# RENESAS TECHNICAL UPDATE

製品分類	MPU & MCU	発行番号	TN-RX*-A114A/J	Rev.	第1版
題名	RX110グループフラッシュメモリのFASR.EXSビットに関するユーザーズマニュアルの誤記訂正		情報分類	技術情報	
適用製品	RX110グループ	対象ロット等	関連資料	RX110グループ ユーザーズマニュアルハードウェア編 Rev.1.00 (R01UH0421JJ0100) RX110グループ 製品仕様の変更について (TN-RX*-A112A/J) RX110グループフラッシュメモリに関するユーザーズマニュアルの誤記訂正 (TN-RX*-A113A/J)	
		全ロット

RX110グループ ユーザーズマニュアル ハードウェア編 Rev.1.00 の「31. フラッシュメモリ」章において FASR.EXSビットに関する記述に誤記がありましたので、以下のとおり訂正いたします。

図31.7 プログラムコマンドの発行フロー (ROM)

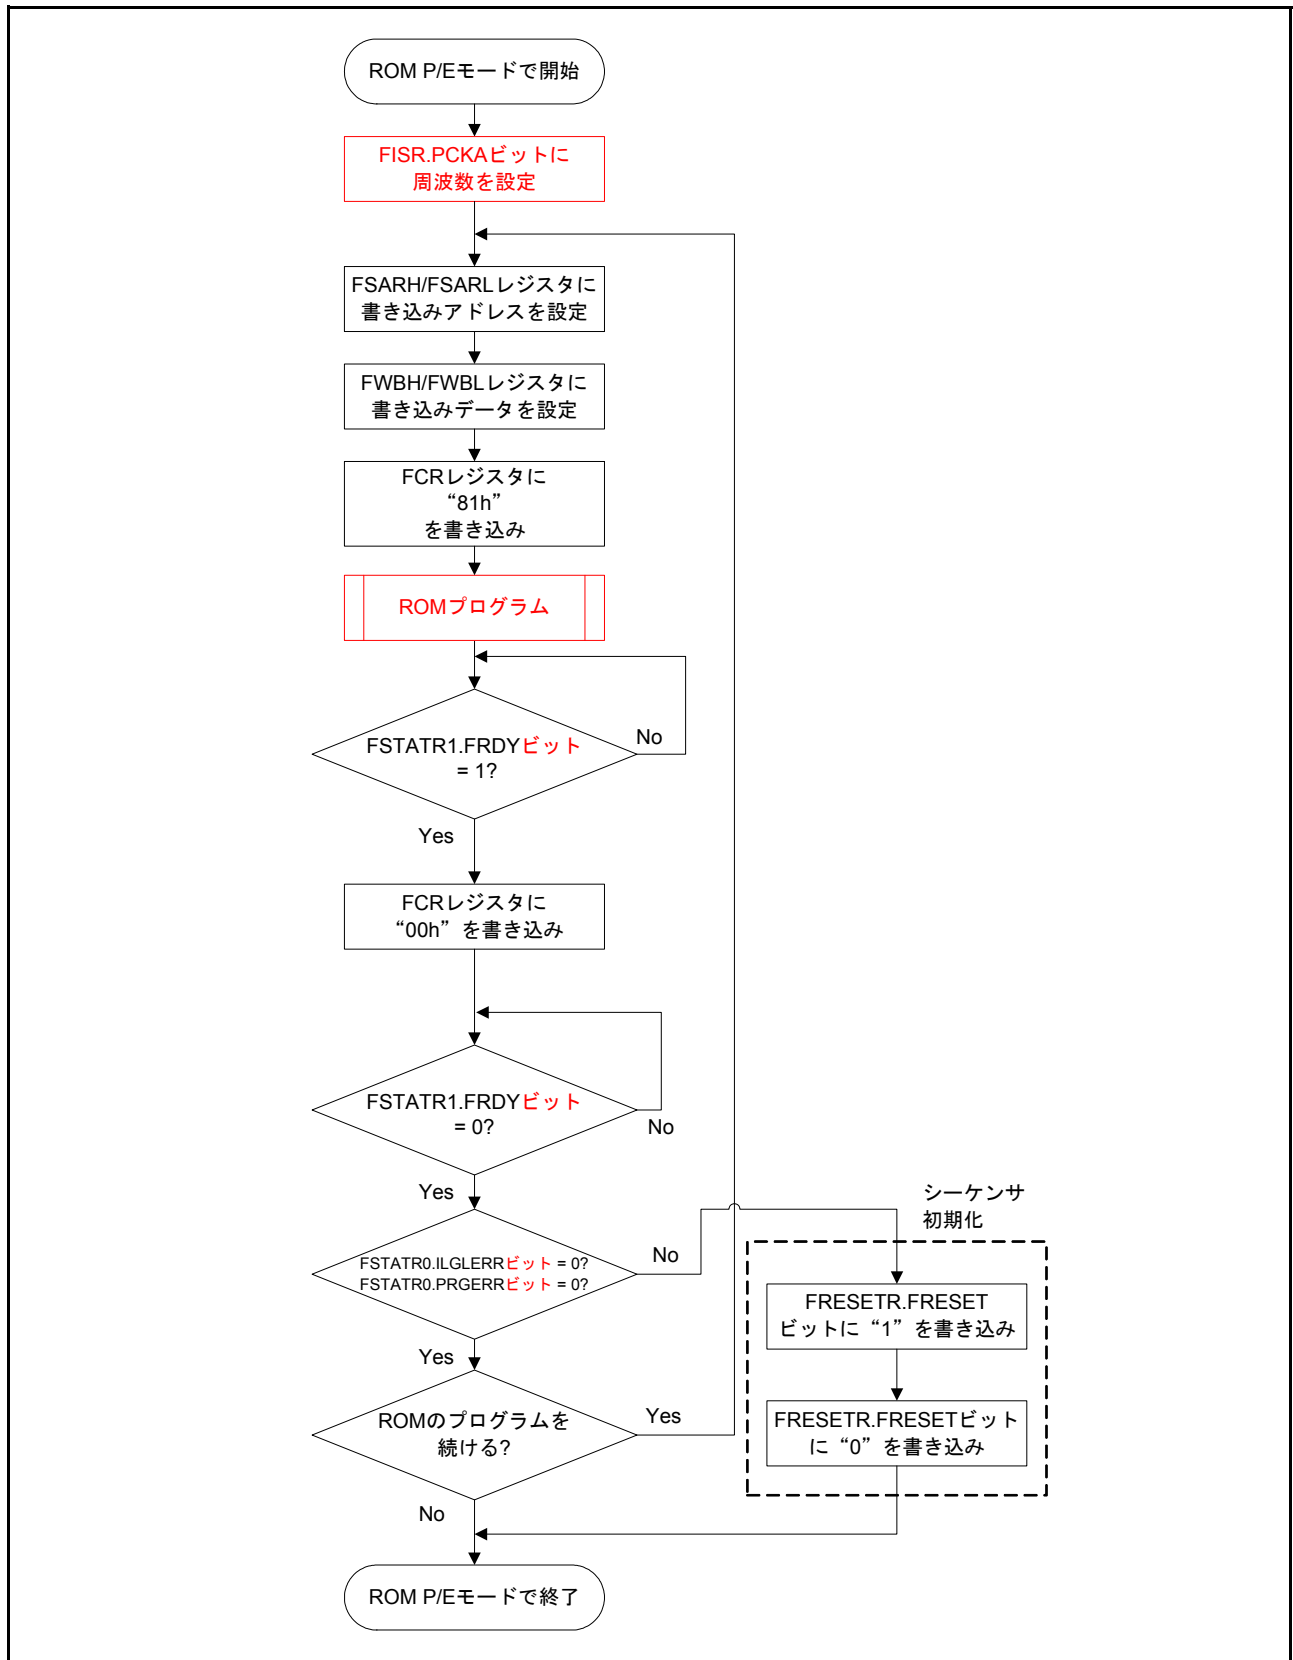
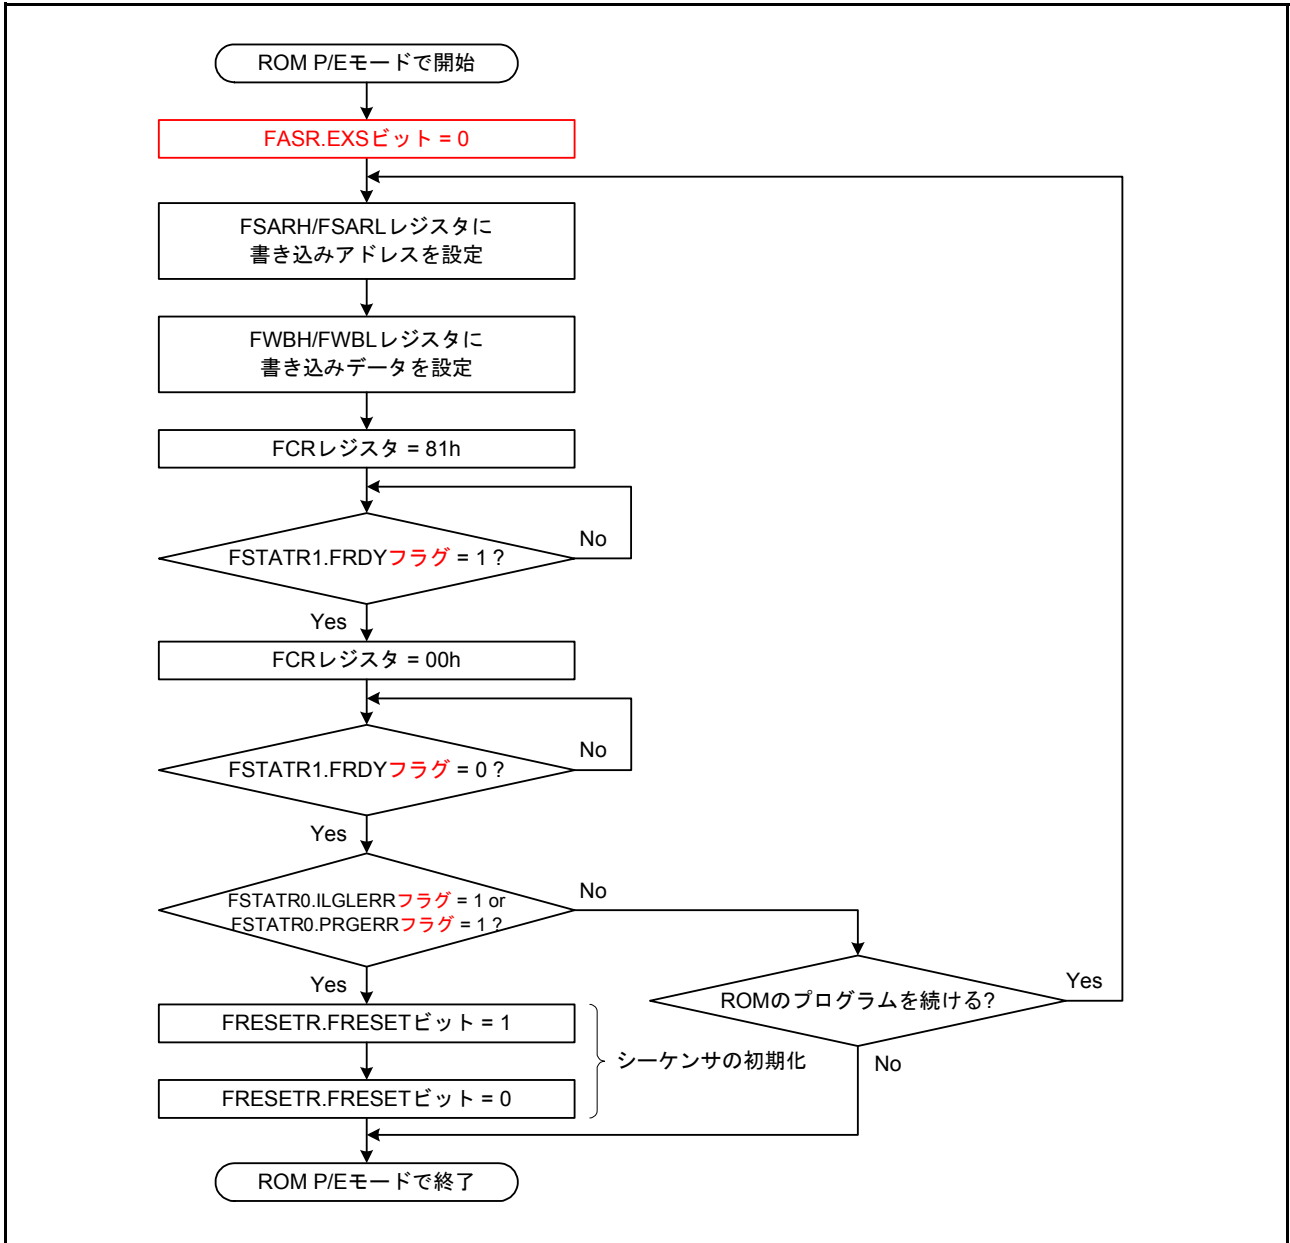
「31.6.3 ソフトウェアコマンド使用方法」の「(3) プログラム/イレーズ方法手順」の図31.7を以下のとおり訂正いたします。

図31.8 ブロックイレースコマンドの発行フロー (ROM)

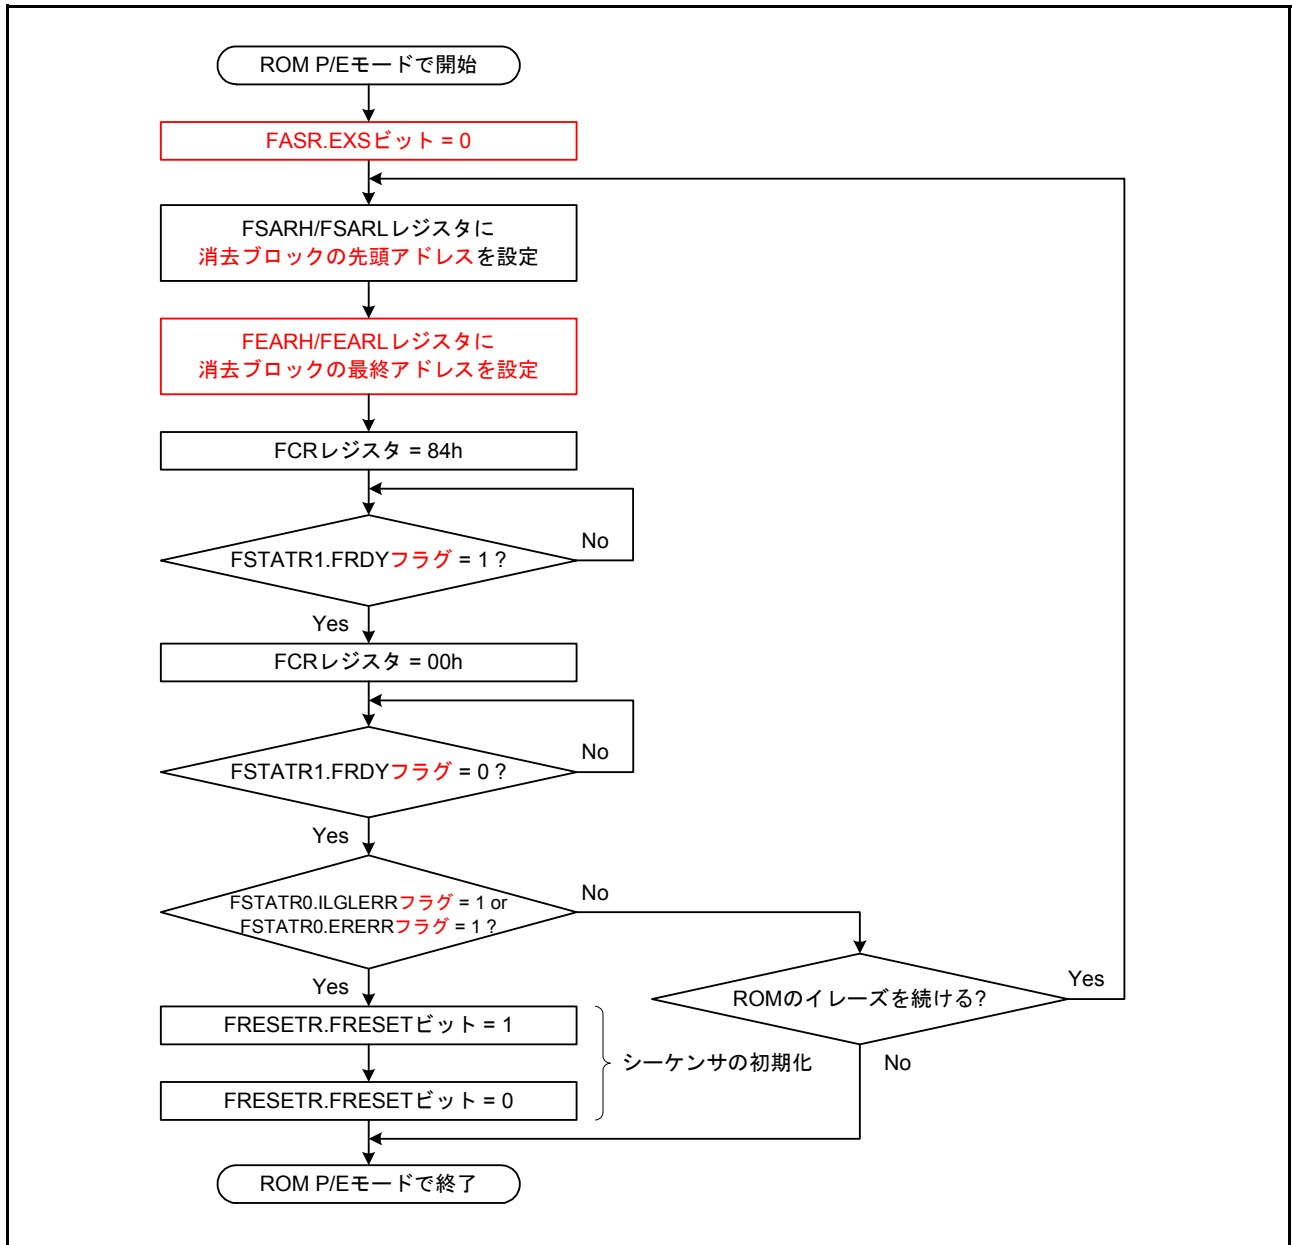
「31.6.3 ソフトウェアコマンド使用方法」の「(3) プログラム/イレース方法手順」の図31.8を以下のとおり訂正いたします。

図31.9 ブランクチェックコマンドの発行フロー (ROM)

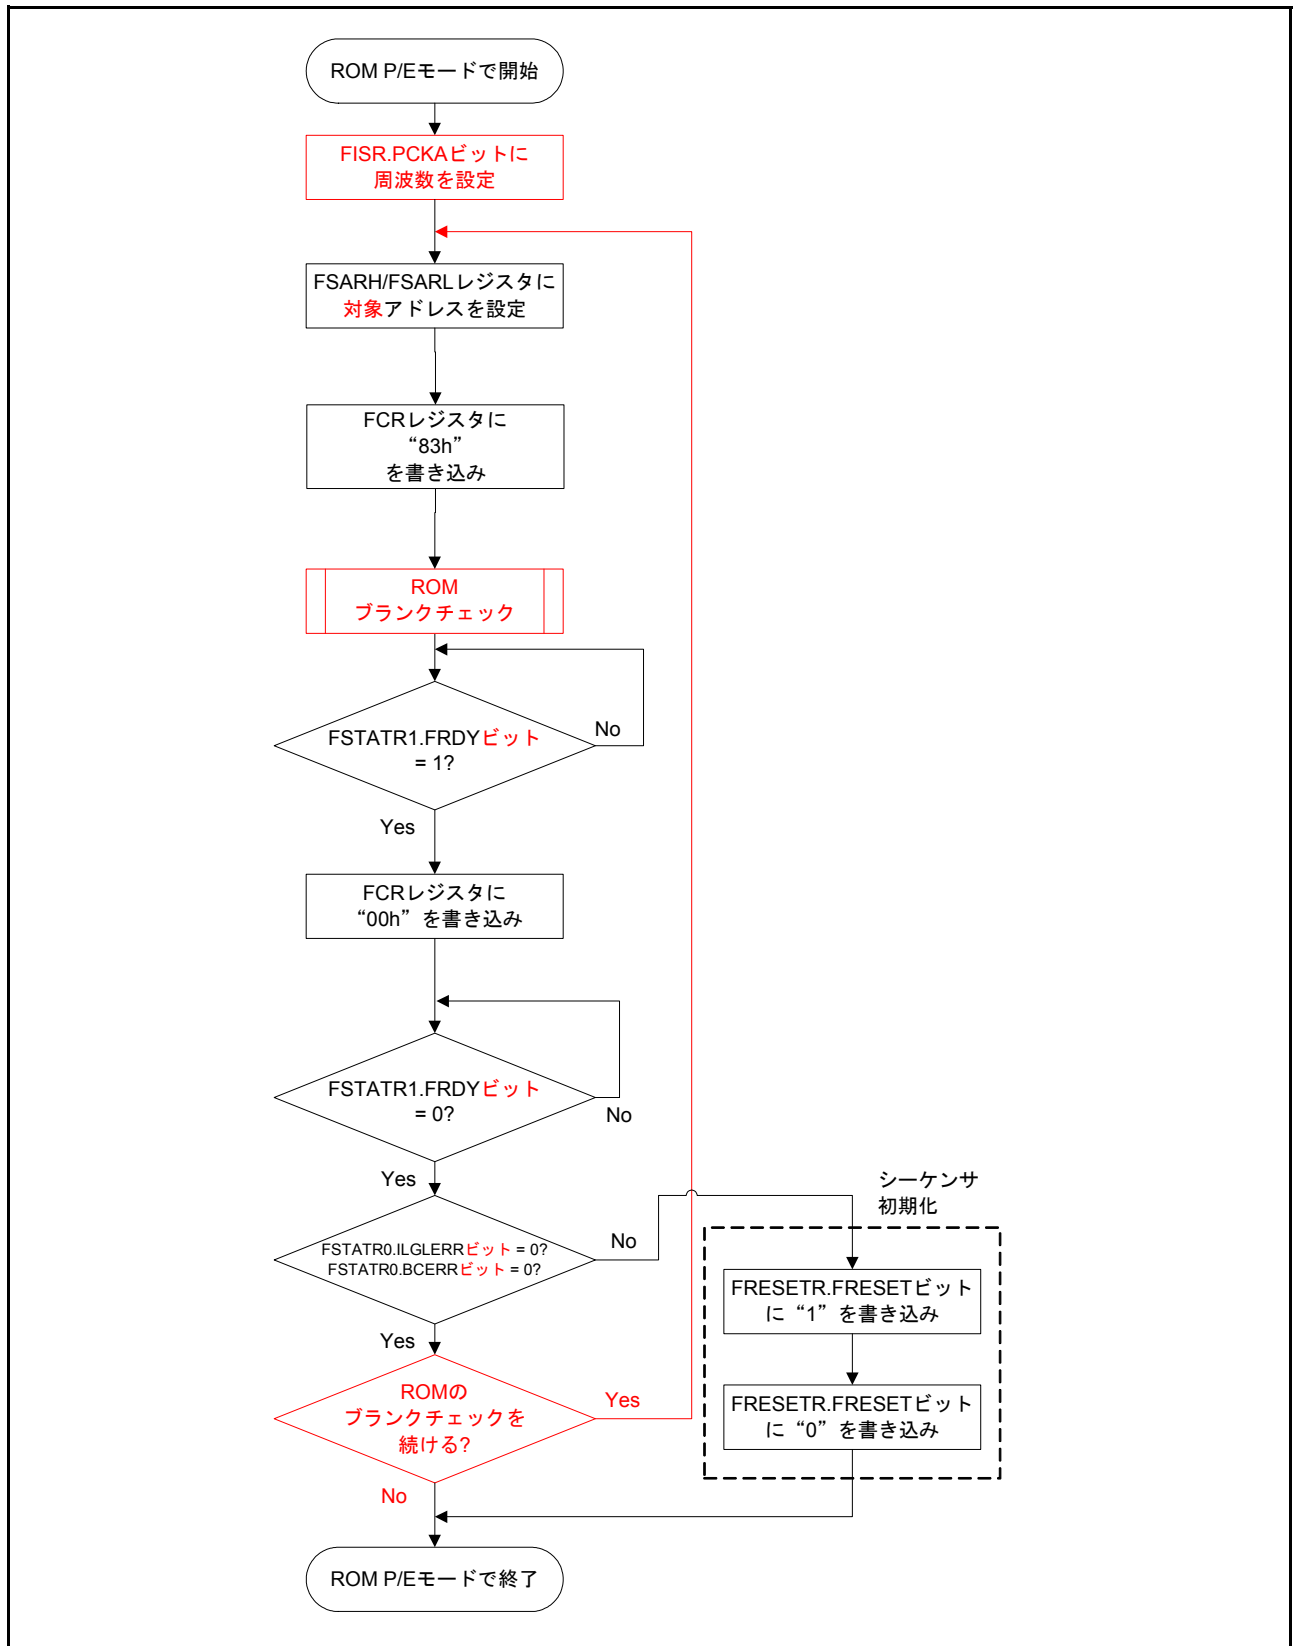
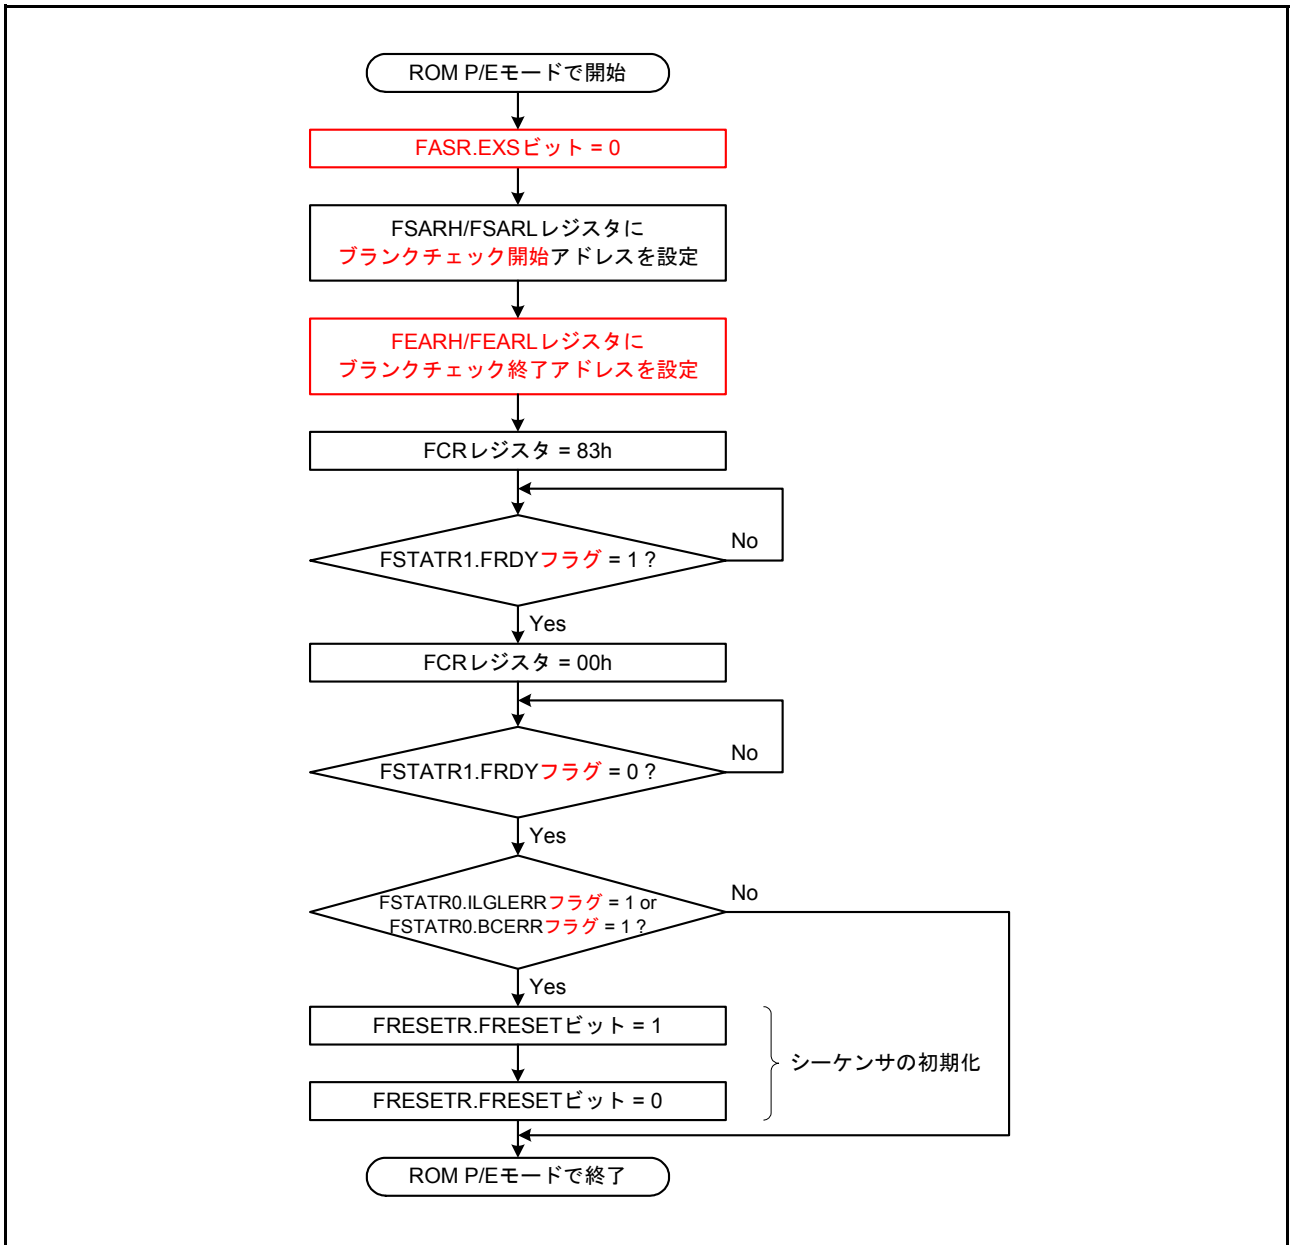
「31.6.3 ソフトウェアコマンド使用方法」の「(3) プログラム/イレーズ方法手順」の図31.9を以下のとおり訂正いたします。
